**Direksiyon kutusunun parça tanımlaması – Volvo XC90 I**

Koyo/SMI, bir ZF direksiyon kutusuna dönüştürülürken şunları dikkate alın:

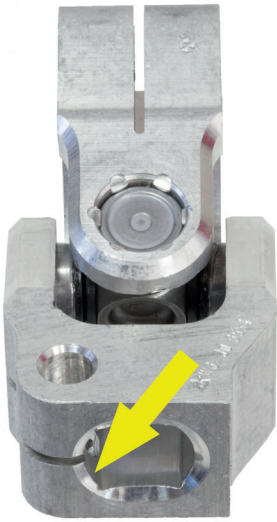
Direksiyonun giriş milindeki muhtemel farklılıklar nedeniyle direksiyon kutusu ile direksiyon sütunu arasındaki direksiyon milini, mafsal çatalı ile değiştirin.

Aşağıdaki tablo ve rakamlar, mafsal çatalının gerekli olup olmadığını gösterir.

*Girintisiz eski mafsal (direksiyon mili)*

*Girintili yeni mafsal çatalı*
